1. Introdução

O presente Adendo ao Parecer Técnico nº 0545344/2019, referente ao Processo Administrativo de Licenciamento Ambiental Simplificado nº 10876/2014/001/2019, convertido no Processo Híbrido n° 1370.01.0044174/2023-84 em 21/09/2023, tem por objeto promover alteração no número do Processo minerário e no regime jurídico junto à ANM, através da transferência de pessoa física para pessoa jurídica.

DESPACHO

Motivação: Deferimento do pedido de adendo ao Parecer Copam nº 0545344/2019 (Certificado 083 LAS/RAS, válido até 30/08/2029) - alteração do número da poligonal minerária e alteração de pessoa física para jurídica.

Figura 2. Identificação do Processo ANM correspondente à localização do empreendimento. **Fonte:** ANM, Google Earth Pro 09/11/2023. Acesso em 01/04/2026.

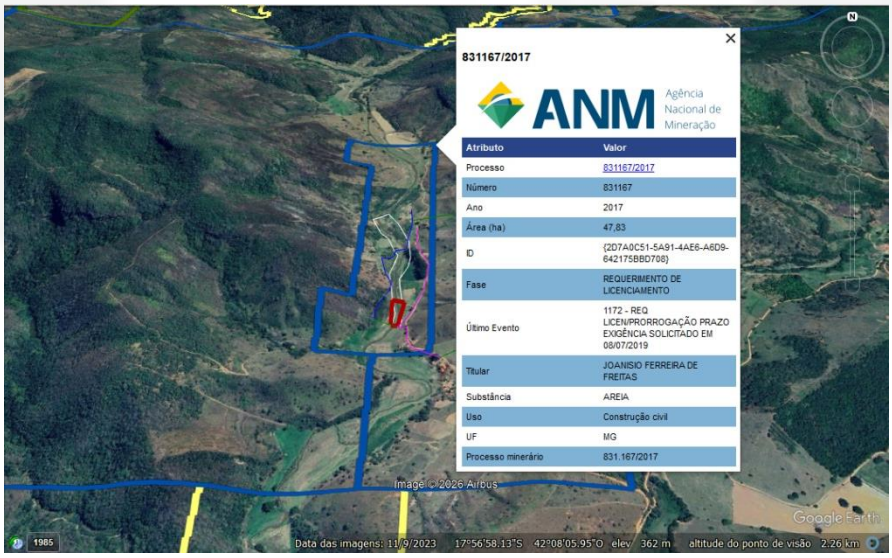
Tal informação não estava disponível para consulta pública na ocasião. Contudo, após atualizações no sistema, verificou-se que ao clicar sobre a área do empreendimento Joanísio Ferreira de Freitas, surge a identificação do Processo ANM n.° 831.167/2017, conforme demonstrado na Figura 2 a seguir.

Dessa forma, a poligonal correspondente à área do empreendimento é a n° 831.167/2017, fase atual de Requerimento de Licenciamento.
